(仮称) 胎内第二風力発電事業に係る  
環境影響評価方法書

補足説明資料

エネクス電力株式会社

図 6(4) 動物の調査位置 (昆虫類)

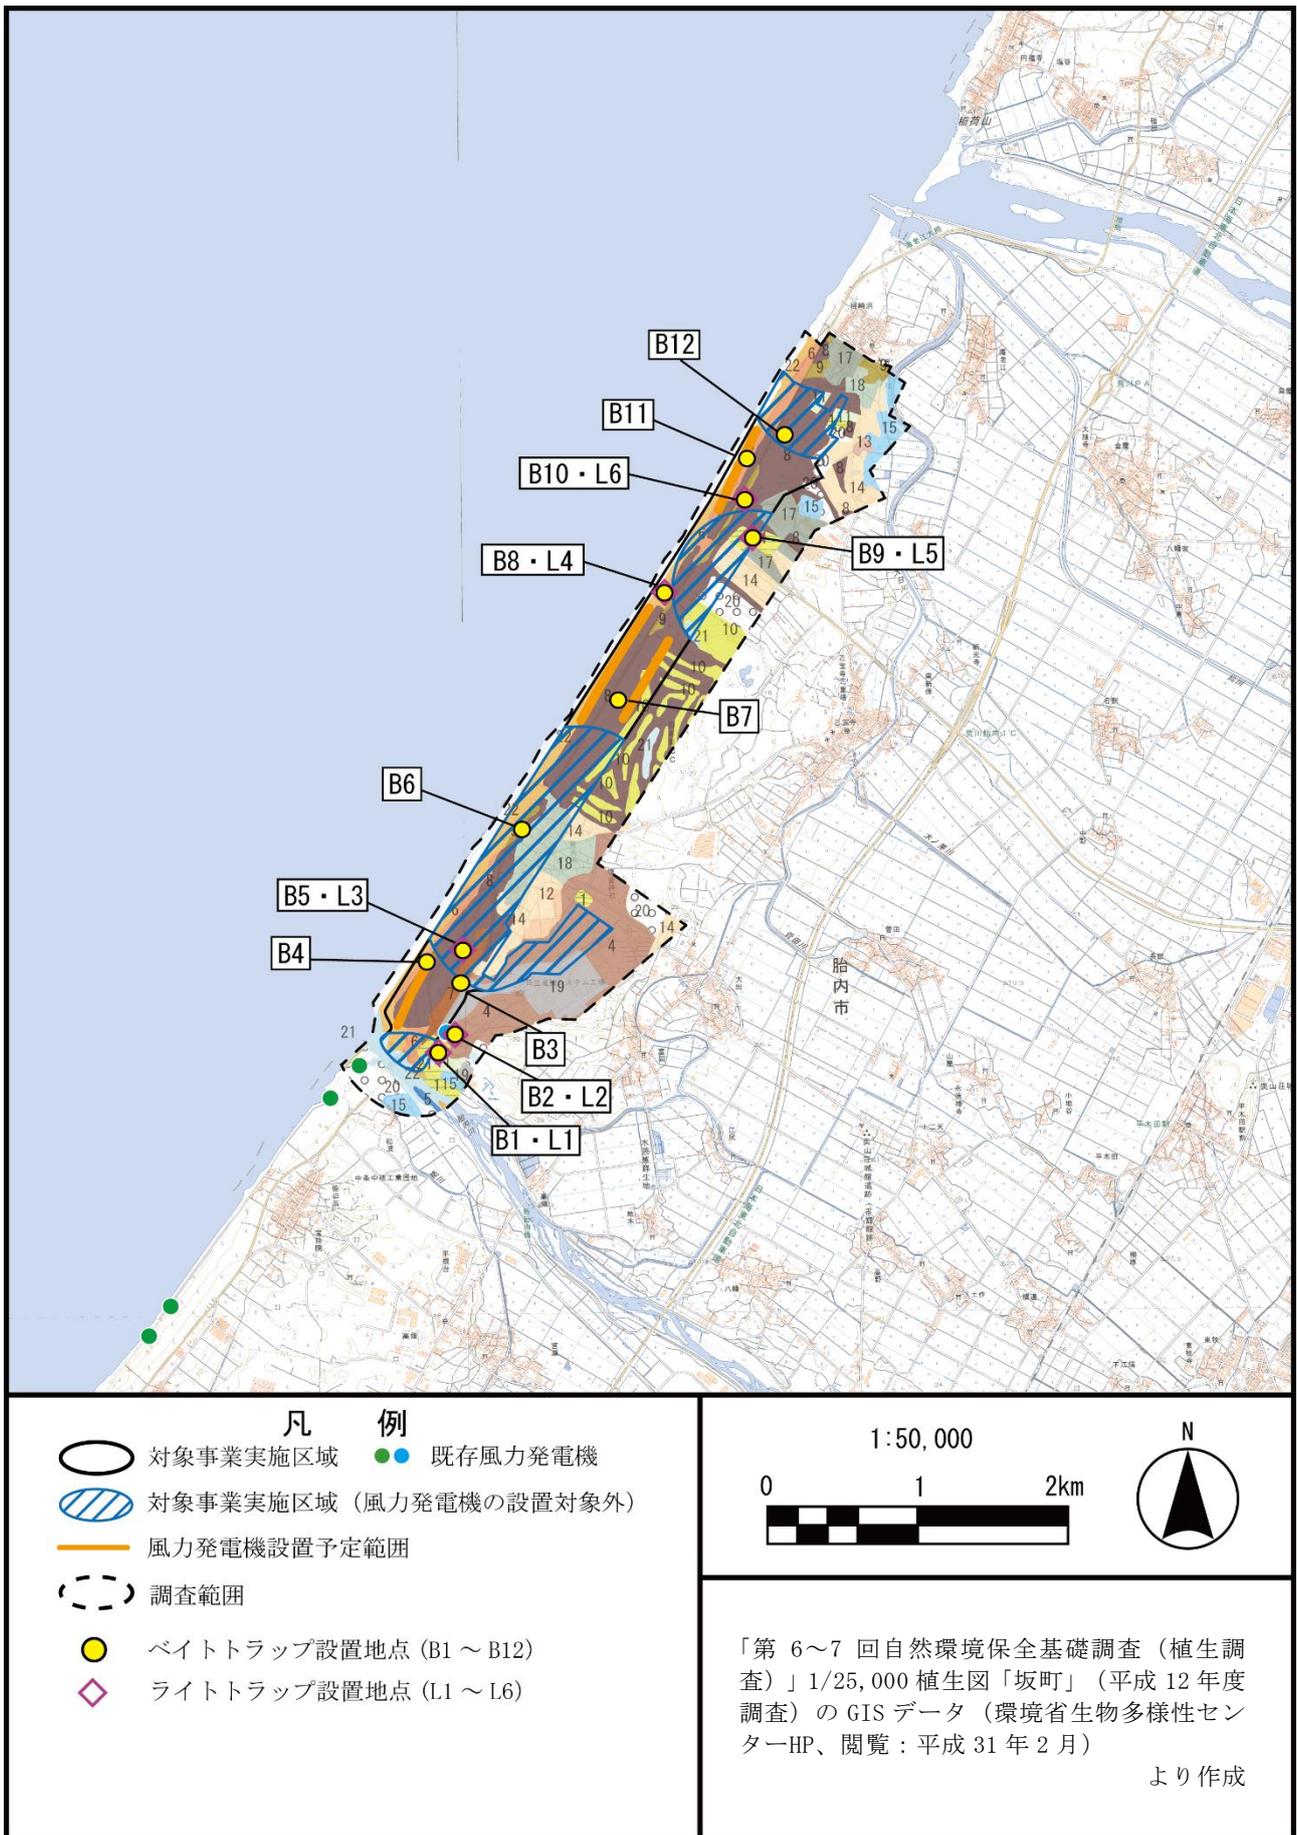
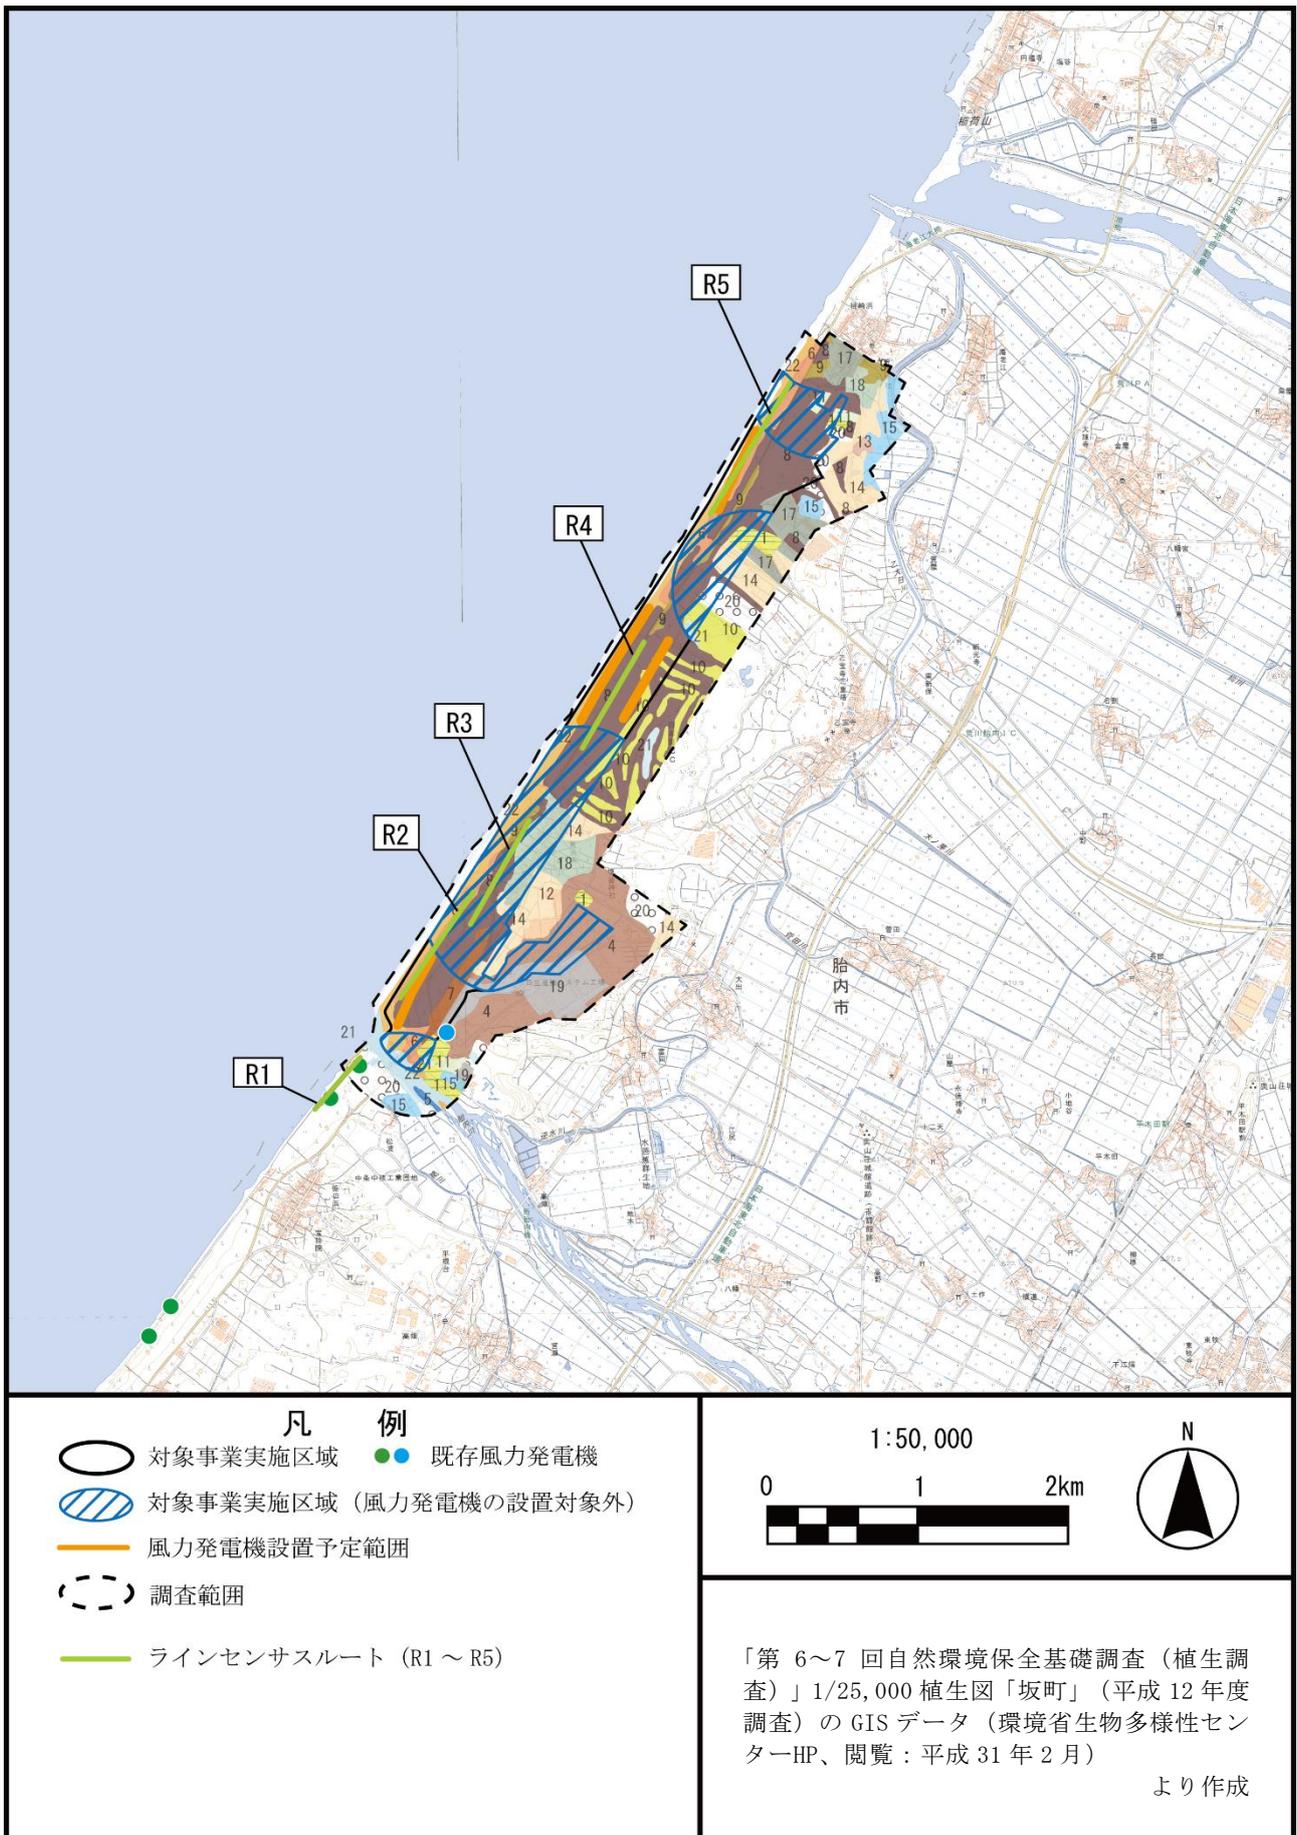
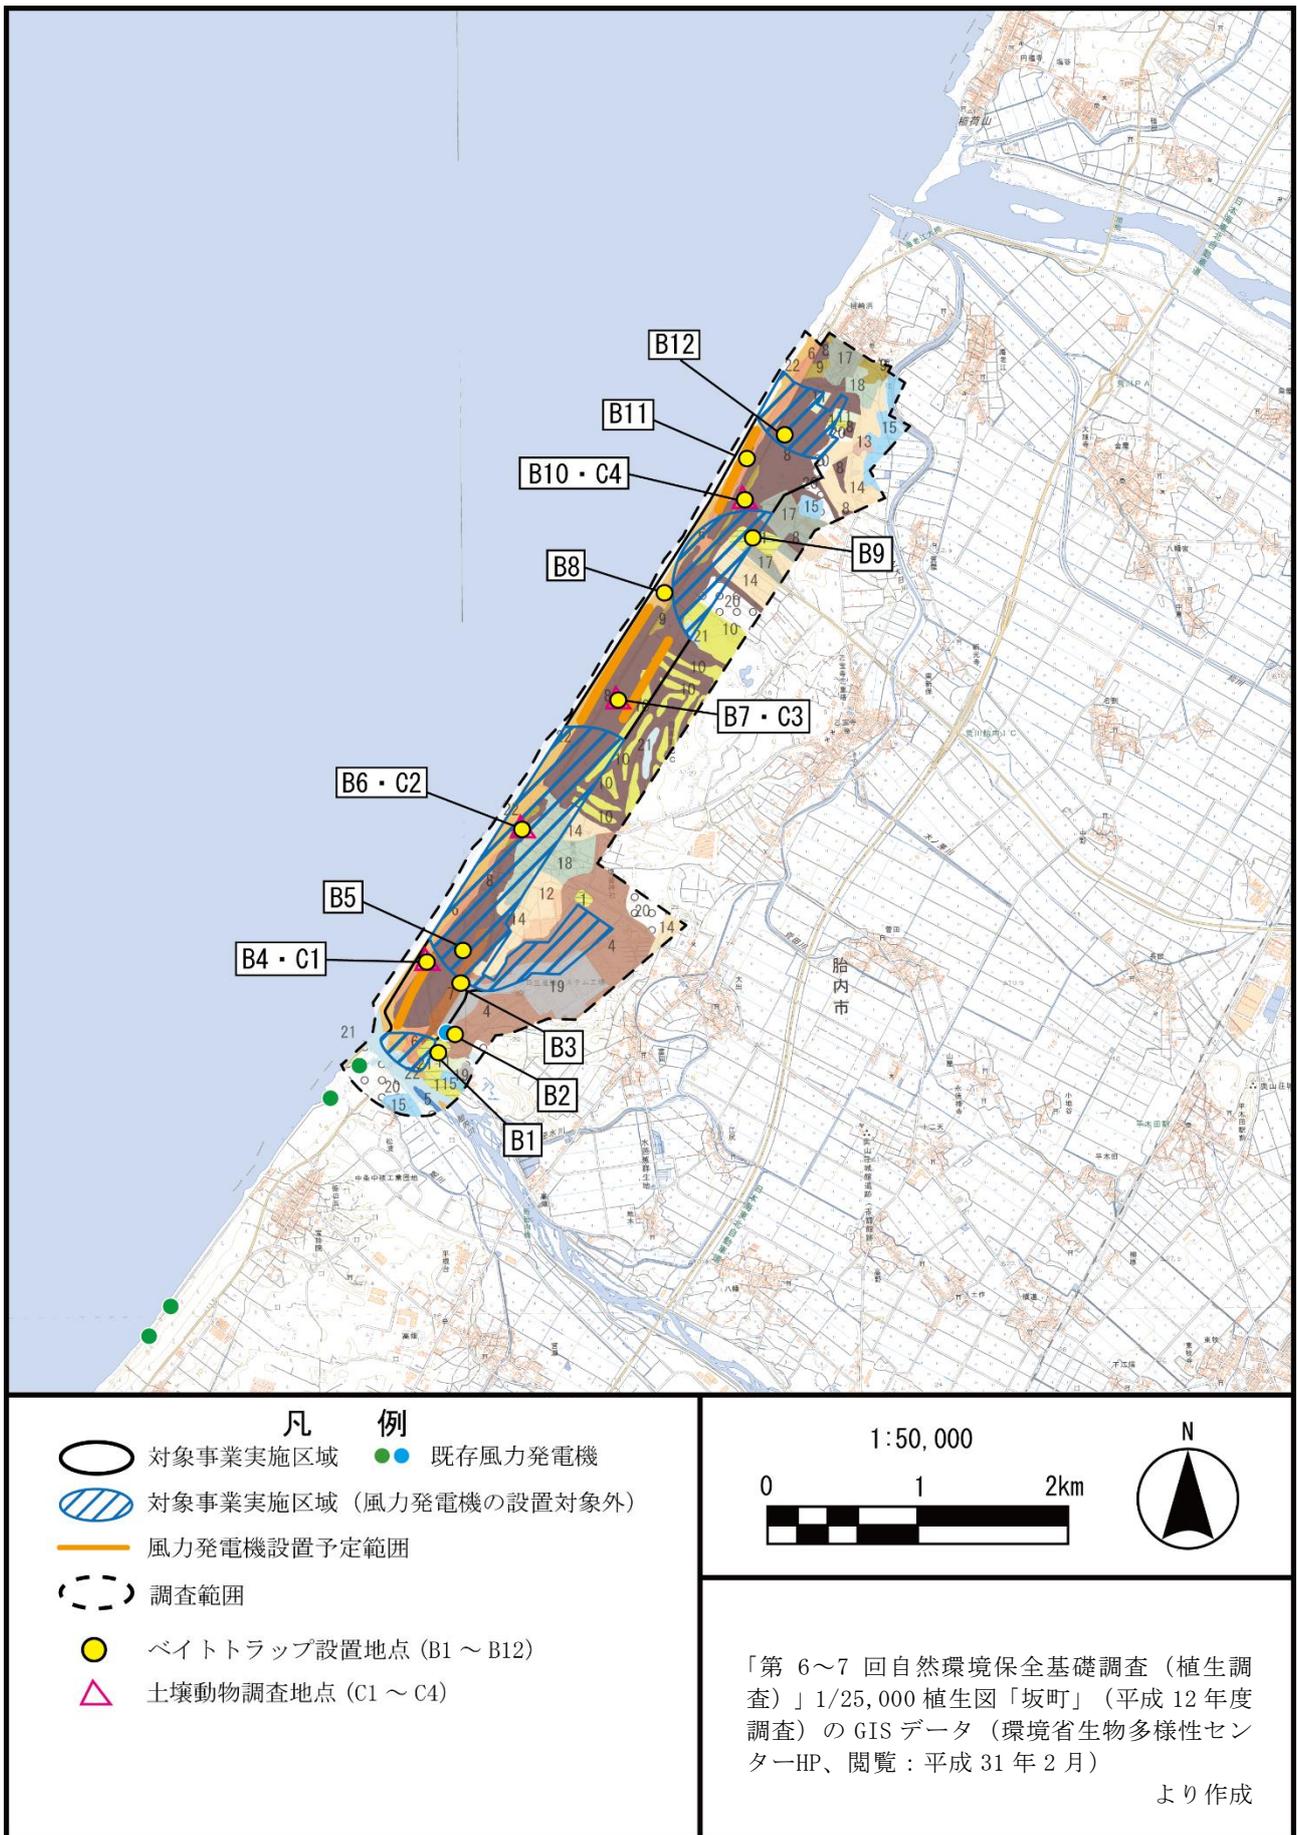
調査地点の設定根拠は記載されているか。（動物、植物、生態系の調査地点は植生の状況を踏まえ適切に選定されているか。そのことが分かるように、植生図に重ね合わせて調査地点図を作成しているか。）

猛禽類及び渡り鳥以外の調査地点については植生の状況を踏まえて設定しております。各調査地点の概況については、方法書の表 6.2-1(28)～(32)、(45)～(46)のとおりですが、植生図と重ね合わせた調査地点を示しておりませんでしたので、動物及び生態系の調査地点と植生図の重ね合わせ図を図6のとおりお示しいたします。
